BOX „SOBIECIN” Walbrzych

Opinia Nr 005948

dotycząca urządzeń grzewczo-kominowych używanych przez

1. Wskazania przewodu kominowego i usytuowania miejsca na podłączenie
2. Ustalenia prawidłowości podłączenia³
3. Ustalenia przyczyn wadliwego działania urządzeń³

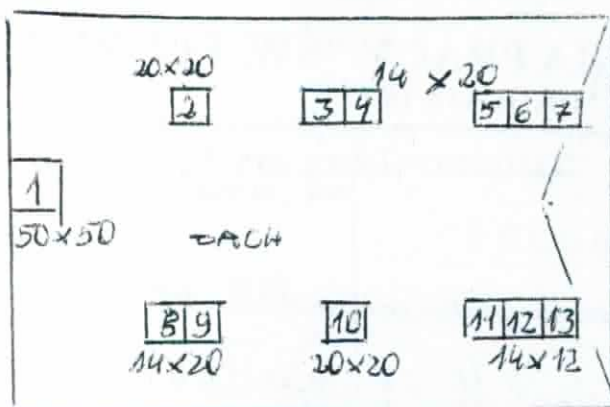
ad 2 nieprawidłowe podłączenia: przewód nr 6 pięci. COK z H-4 narazem z piecem kuchennym z H-14 oraz w przewodzie nr 9 z układem od CO gaz z H-7 podłączenia jest wentylacja łazienki z H-7 (w)

10.11 i w 11.11 jeden nawiewnik zamontowany nieprawidłowo

- brak wentylacji wpięciu kuchen w 14-2, 12, 14, 11

- brak wentylacji nawiewowej dla pieca COK w H-4, 10 natomiast w H-7 nawiew z korytarza $\phi 150$.

- nieprawidłowo wykonane gętylacje wywiercone w kolumnie M-1, 4, 7, 8, 10 oraz w ławach M-10, 11

8, 10 oraz w lodowcach M-10, M-11
- do demontażu wentylatorów elektrycznych z wentylacji w M-10 (okap)
w M-7 (okap)
